Parecer nº 4/FEAM/GST/2024

PROCESSO Nº 1370.01.0015895/2021-39

CAPA DO PARECER ÚNICO Parecer Único de Licenciamento Convencional (LAC1 - LP+LI+LO)			
Nº Documento do Parecer Único vinculado ao SEI: 80298301 e 80298309			
PA COPAM Nº: 00022/1995/076/2019		SITUAÇÃO: Deferimento	
EMPREENDEDOR:	VALE S/A	CNPJ:	33.592.510/0447-98
EMPREENDIMENTO:	VALE S/A - MINA DE BRUCUTU	CNPJ:	33.592.000/0447-98
MUNICÍPIO(S):	São Gonçalo do Rio Abaixo e Barão de Cocais	ZONA:	Rural
CRITÉRIO LOCACIONAL INCIDENTE: "Estará localizado em Reserva da Biosfera, excluídas as áreas urbanas"; "O empreendimento está/estará localizado em área de alto ou muito alto grau de potencialidade de ocorrência de cavidades, conforme dados oficiais do CECAV-ICMBio"; "empreendimento terá impacto real ou potencial sobre cavidades naturais subterrâneas que estejam localizadas em sua ADA ou no entorno de 250 metros"; "Supressão de vegetação nativa em áreas prioritárias para conservação, considerada de importância biológica extrema" ou "especial", exceto árvores isoladas".

Trata-se do Processo de Licenciamento Ambiental para análise de viabilidade, implantação e operação do Projeto da Pilha de Disposição de Estéril e Rejeitos Fi

Figura 2.4 – Reservatório + Tubulação de Combate a Incêndio. OBS: Descrição: novo reservatório em azul; reservatórios em cinza são os existentes na Mina de Brucutu; derivação da tubulação de combate a incêndio em vermelho.

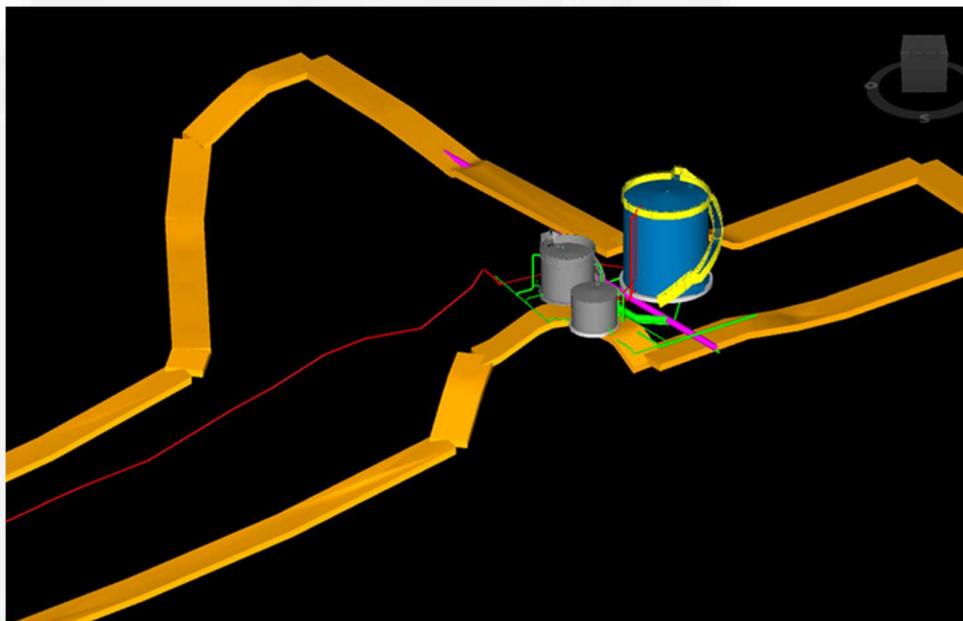
Indagado sobre o novo reservatório e a tubulação da água de incêndio prevista no projeto, o empreendedor informou que essa tubulação é uma nova estrutura a ser licenciada no processo da PDER Tamanduá, objetivando a interligação do novo reservatório com o sistema de proteção e combate de incêndio que integrará a estrutura dos acionamentos eletromecânicos do primeiro tramo do TCLD, através de uma nova rede de tubulação que é derivada de um novo reservatório metálico TQ-1921-AA-04 com capacidade de 1.100 m³. A tubulação de combate a incêndio possui dimensão de 8" tipo aço carbono ASTM A53-B. Na figura abaixo são apresentados o novo reservatório e a derivação da tubulação de combate a incêndio.

Figura 2.7 - Localização da Estrada Municipal Relocada no Plano Diretor 2021 e a Revisão no Plano Diretor 2023 em função da sobreposição com a ZAS. Fonte: Resposta a IC 2023.

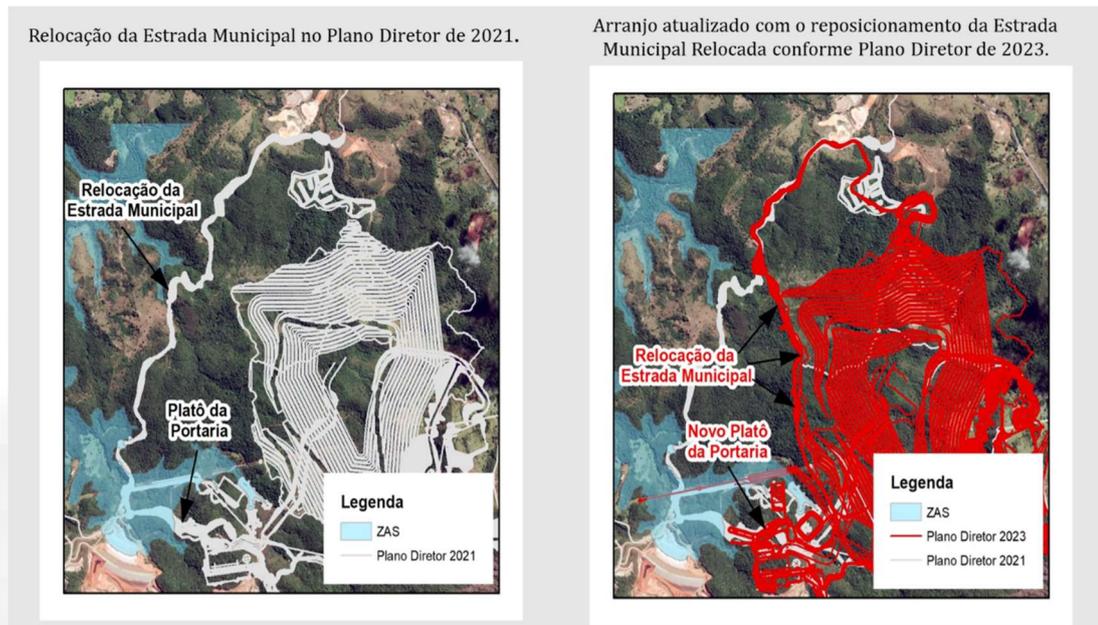
A PDER Tamanduá foi concebida em área com interferência com um trecho da Estrada Municipal pertencente aos municípios de Barão de Cocais e São Gonçalo do Rio Abaixo que faz a ligação entre a rodovia BR-381 e a MG-436. Com o objetivo em manter essa via de acesso local para a comunidade e garantir a retirada de interferência com a pilha, será necessário a construção de um desvio de aproximadamente 5,773 km. Conforme, o Plano Diretor de 2023 a traçado da estrada sofreu uma nova relocação em função, desta está localizada dentro da ZAS

e com esta alteração demais estruturas do entorno que estão interligadas ao acesso precisaram ser adequadas, como Platô da Portaria, Tancagem, entre outros. Entretanto, o novo traçado atende aos padrões DNIT para esse tipo de estrada.
